Oggetto: SITO CONTAMINATO PE 100071 EX DEPOSITO COSTIERO SABATINO DI PROPERZIO S.R.L. VIA DORIA PESCARA.

Verbale Conferenza dei Servizi decisoria

indetta e convocata ai sensi dell'art. 14, comma 2 della L.241/90 in forma semplificata e in modalità asincrona ex art. 14-bis della L.241/90 per la modifica e aggiornamento punto (e) dell'Atto di Determinazione Dirigenziale n. 2030 del 25/10/2019 in adeguamento alla proposta formulata dalla Direzione Lavori per conto della società Di Properzio S.r.l., con nota del 06/05/2021 acquisita dal Comune di Pescara con prot. n.79390 in data 07/05/2021

Figura 1 – riepilogo punti proposti per il monitoraggio dell'area dell'impianto pilota di fitorimediazione da condividere e approvare

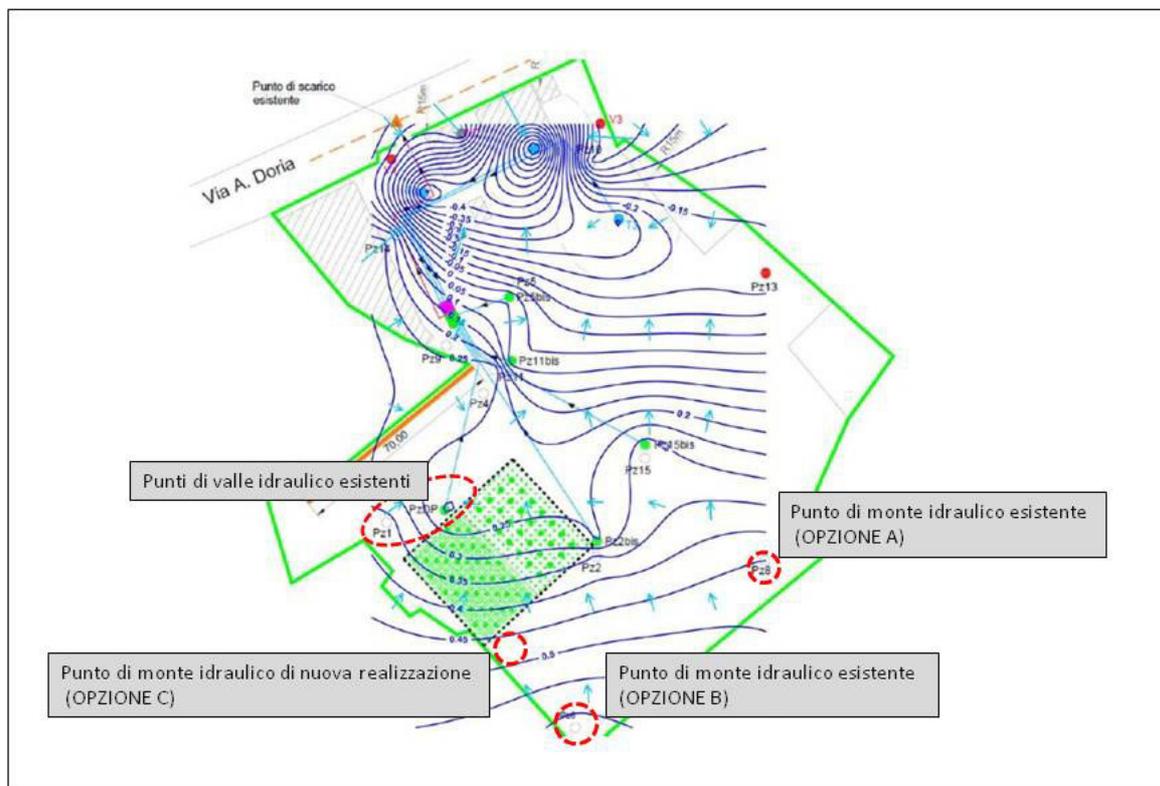
uno dei tre piezometri prossimi all'impianto pilota e precisamente il Pz2 (monte idraulico), essendo strumentato con pompa di emungimento del surnatante, non può essere considerato campionabile, proponendo pertanto di sostituirlo con il piezometro Pz8, per il controllo dell'evoluzione temporale delle acque sotterranee a monte idraulico dell'impianto pilota, confermando invece i punti Pz1 e PzDP ubicati a valle idraulico del medesimo impianto;

il piezometro Pz8, proposto dalla ditta quale punto di controllo di monte idraulico in sostituzione del Pz2 (opzione A in figura 1), non sembrerebbe in realtà ubicato in posizione ottimale rispetto al deflusso dinamico della falda, il cui assetto è condizionato dal richiamo esercitato dall'impianto TAF attivo sul sito, pertanto anziché quest'ultimo, potrebbe essere considerato il piezometro Pz6 esistente (opzione B in figura 1), ubicato in prossimità dello spigolo posto sul confine SSO dell'area di proprietà, in quanto seppur distante dall'area dell'impianto pilota di fitorimediazione, può ritenersi idoneo quale punto di monte idraulico in quanto posizionato sull'asse di scorrimento preferenziale della falda idrica sotterranea, oppure, in alternativa, realizzare un nuovo piezometro in corrispondenza dello spigolo Sud dell'area dell'impianto pilota di fitorimediazione (opzione C in figura 1);

Figura 2 – riepilogo punti prescelti per il monitoraggio dell'area dell'impianto pilota di fitorimediazione

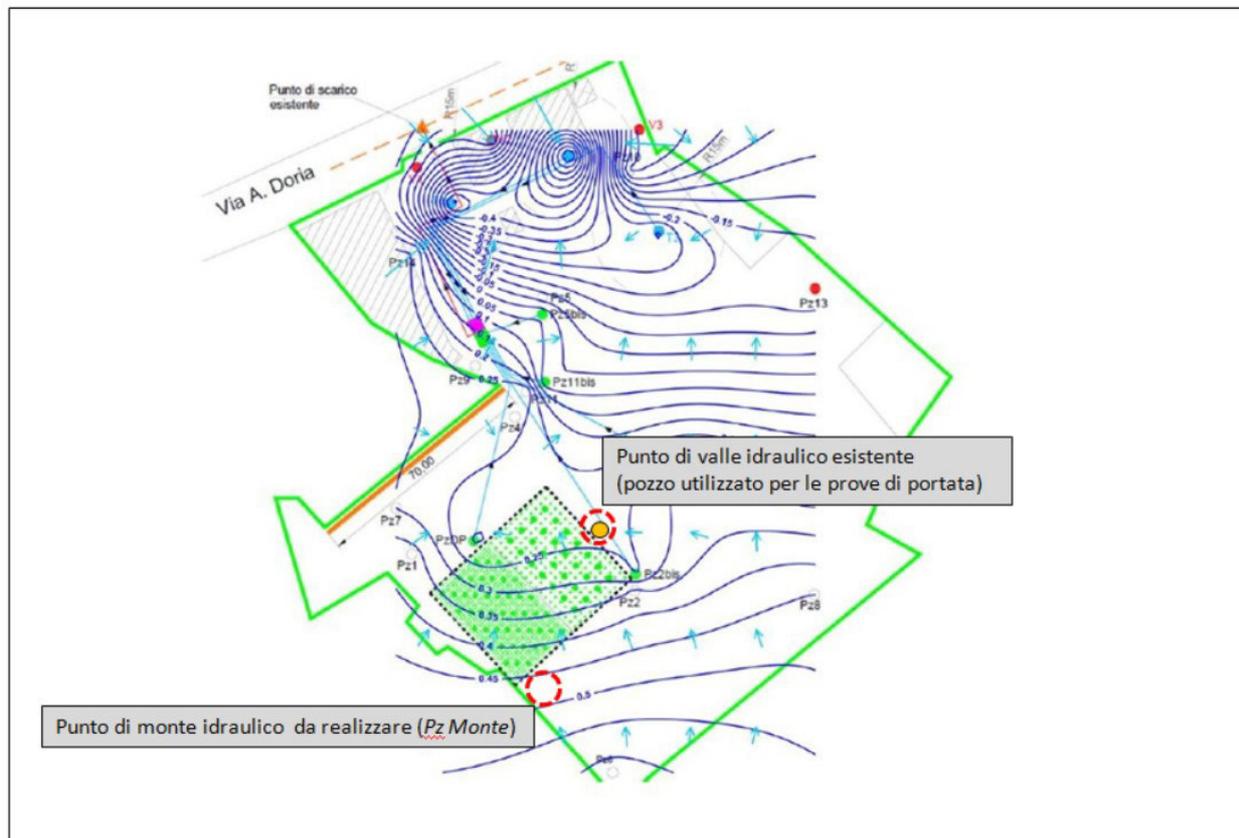
- in data 21/06/2021 si è svolto un sopralluogo in sito tra la Direzione Lavori, ARTA Abruzzo e lo scrivente Servizio, nel corso del quale si è convenuto tra le parti (cfr. verbale ARTA Abruzzo in allegato) che per il monitoraggio delle acque sotterranee in ingresso all'impianto pilota di fitorimediazione, la società Di Properzio dovrà realizzare un nuovo piezometro in corrispondenza dello spigolo Sud dello stesso (cfr. OPZIONE C in Figura 1), che sarà denominato "Pz Monte", mentre il controllo della qualità delle acque a valle idrogeologico del medesimo impianto, anziché dai punti esistenti Pz1 e PzDP e già autorizzati da progetto (cfr. Figura 1), sarà effettuato in corrispondenza di un pozzo esistente ed utilizzato in passato per le prove di portata. Tale pozzo risulta ubicato nelle immediate vicinanze del confine lato NE dell'area impianto di fitorimediazione. La Direzione Lavori ha anticipato verbalmente che il pozzo verrà adeguato a punto di monitoraggio con una riduzione di diametro, da 250 mm a 101 mm, mediante l'inserimento al suo interno di un tubo piezometrico da 4" e la posa di ghiaio calibrato nell'intercapedine tra le due tubazioni, lungo tutto il tratto fessurato. L'ubicazione dei punti di monitoraggio stabiliti per il controllo dell'efficacia dell'impianto pilota di fitorimediazione è riepilogata in Figura 2;

sulla qualità delle acque sotterranee dovrà essere valutata sulla base dei risultati analitici dei campionamenti da effettuarsi in corrispondenza del piezometro di nuova realizzazione "Pz Monte" e del pozzo esistente da riattrezzare a piezometro (cfr. Figura 2), definiti rispettivamente quali punti rappresentativi di monte e valle idraulico. Tali punti andranno a sostituirsi alla terna di piezometri (Pz1 – Pz2 – PzDP) individuati al punto (e) della sopra richiamata Determinazione Dirigenziale, oggetto di modifica e aggiornamento;
